7. 空調システム

7-1 ヒーター&ベンチレーション 7- 2 ノボノバーロイノロ (f)

7-2 マニュアルエアコン 7- 3 。(ノヒマ)ー

(1) コントロールパネル

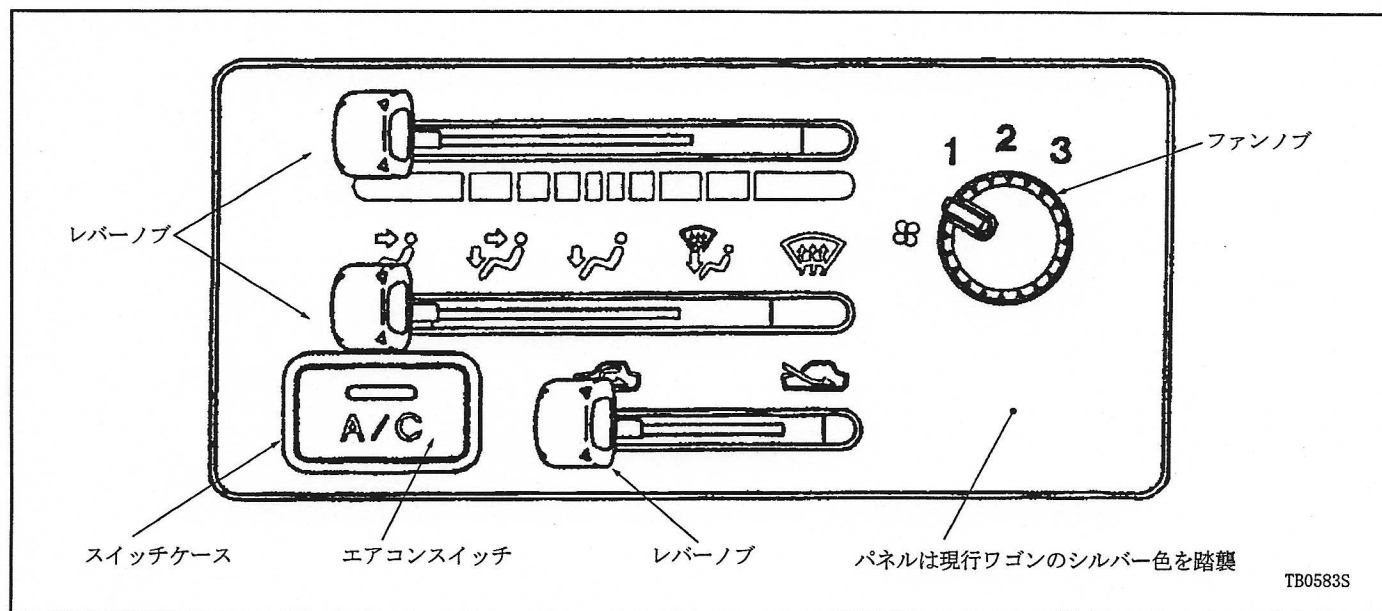
意匠向上のため、ヒーターコントロールのスイッチノブをグレー色に変更しました。

1. ヒーターコントロールスイッチノブ（レバー、ファン、エアコンスイッチ、スイッチケース）をグレー色に統一（ワゴン）。

(1)コンプレッサー

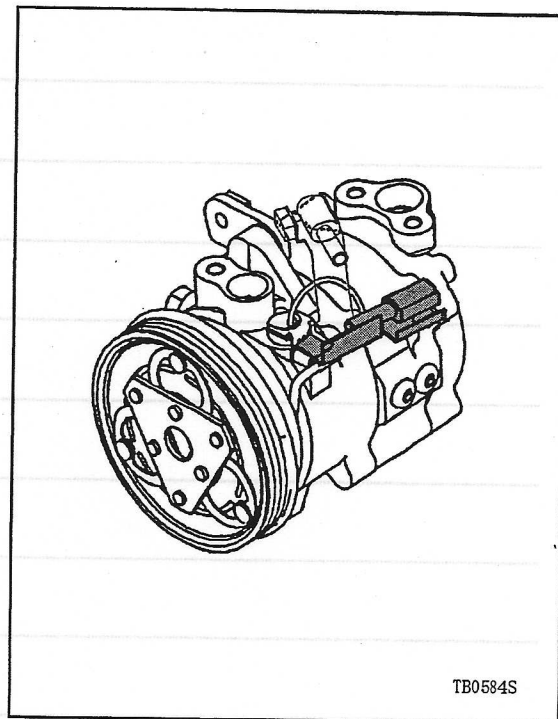
エアコンコンプレッサーのハーネスカプラー固定ブラケットを変更し、カプラー取付け位置を変更しました。(全車)
